**Miércoles 22 de marzo de 2023**

**La solicitud quedo registrada bajo S-23-107.**

**Fotos de Brida de TAV-001 y 002**

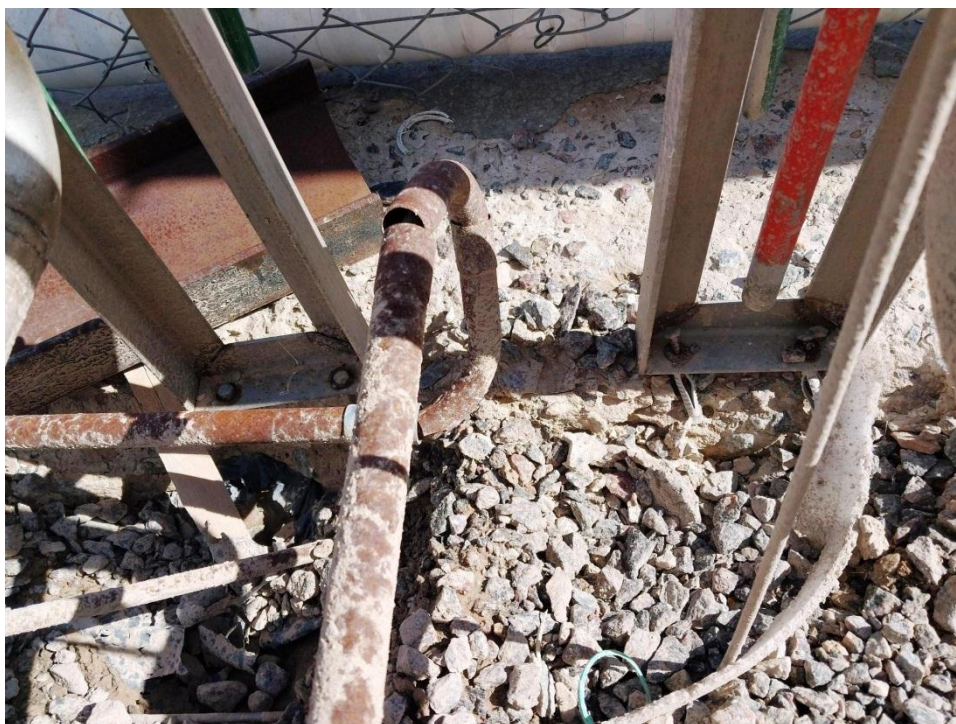
El día martes 21 el **jefe de llenado Gerardo Gonzalez** hacen un reporte pidiendo la modificación de las purgas de mangueras del **TAV-001, TAV-002 y Brida N° 3**.

**Brida TAV-001 y 002:** se encuentra el piso dañado por las purgas de la manguera, ya que el producto es frio y daña el cemento.

Se termina la reparación de las purgas de las bridas nº 1, 2 y 3 colocando una cañería única para todas las purgas y venteo ya se encuentra operativa.

**Foto de Brida de carga Nº3**

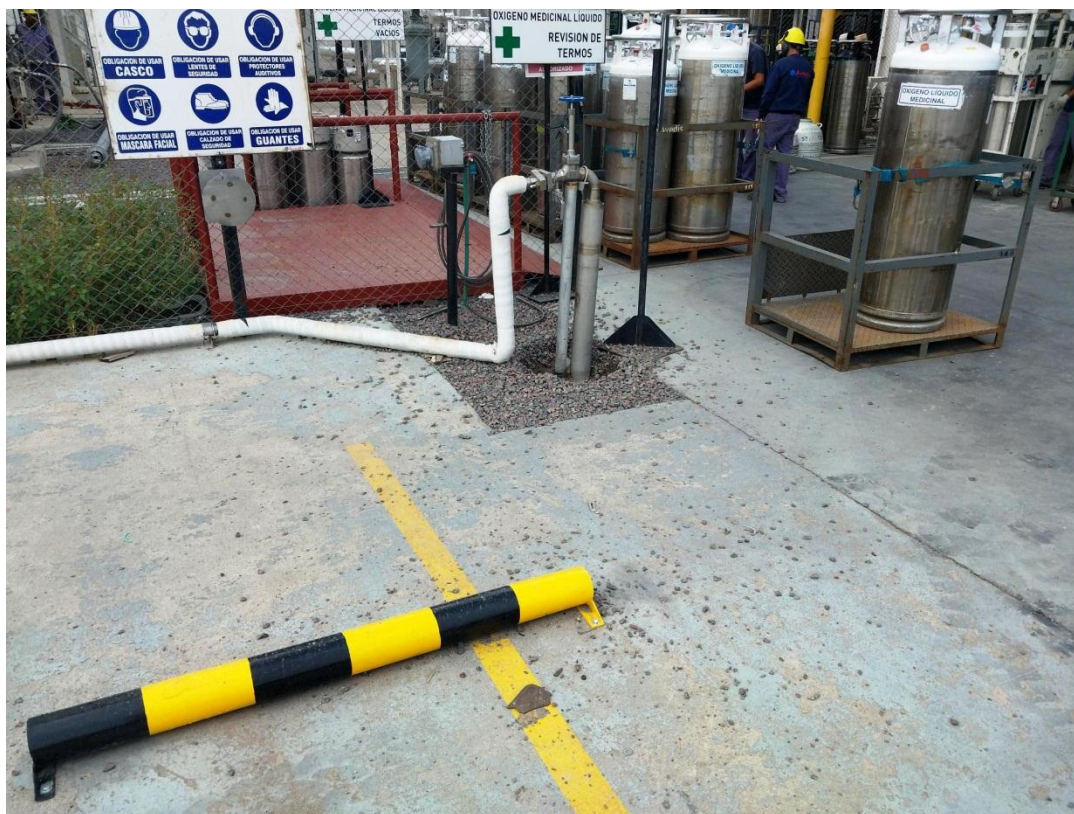
**Brida N°3:** al purgar la manguera eso provoca que las piedras partidas salgan despedidas hacia los costados.
